改善箇所説明図

不具合箇所断面

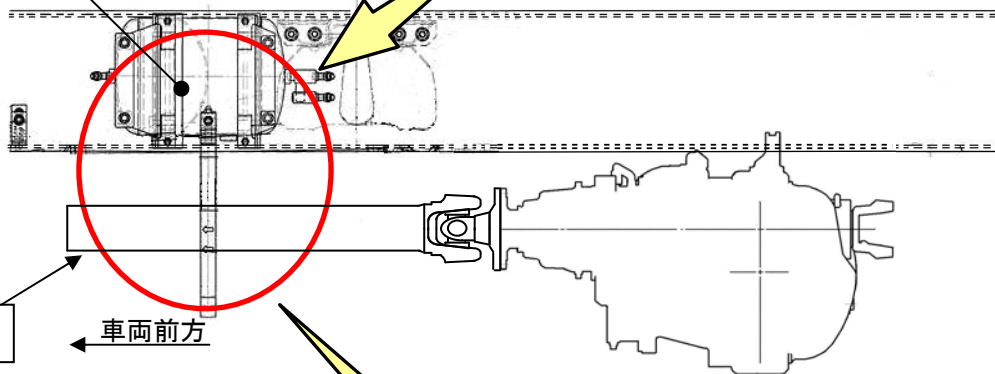
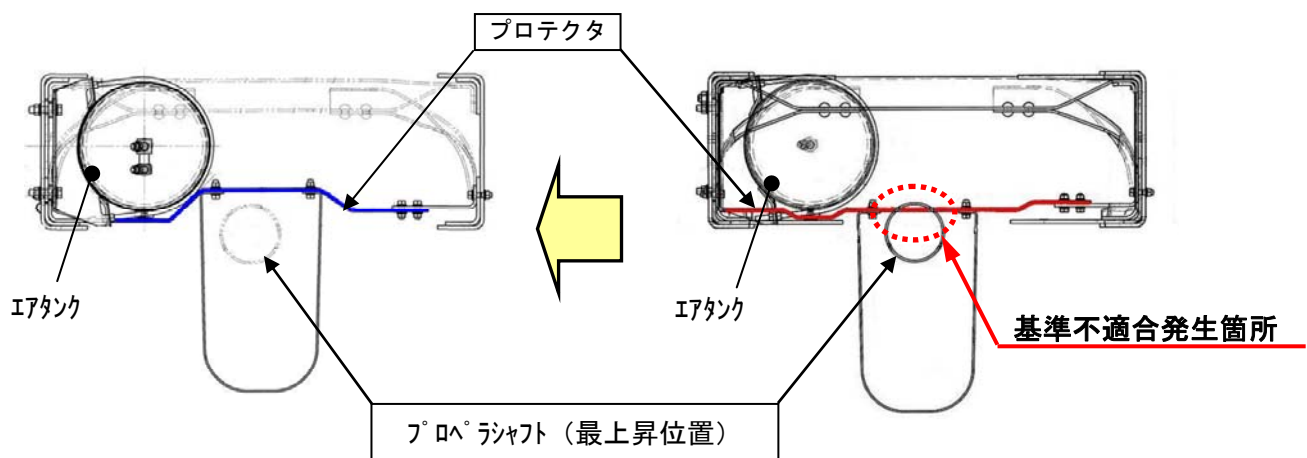
エアタンクを移設した車両において、プロペラシャフトとプロテクタ（プロペラシャフトサポートブラケット）との隙間が不適切なため、リヤサスペンションが縮んだ際に干渉する場合があります。そのため、そのままの状態で使用を続けると、プロペラシャフトが破損し、最悪の場合、走行不能に至るおそれがある。

全車両、プロテクタ（プロペラシャフトサポートブラケット）を対策品に交換する。
また、プロペラシャフトを点検し、プロテクタとの干渉痕がある場合は、プロペラシャフトを新品に交換する。
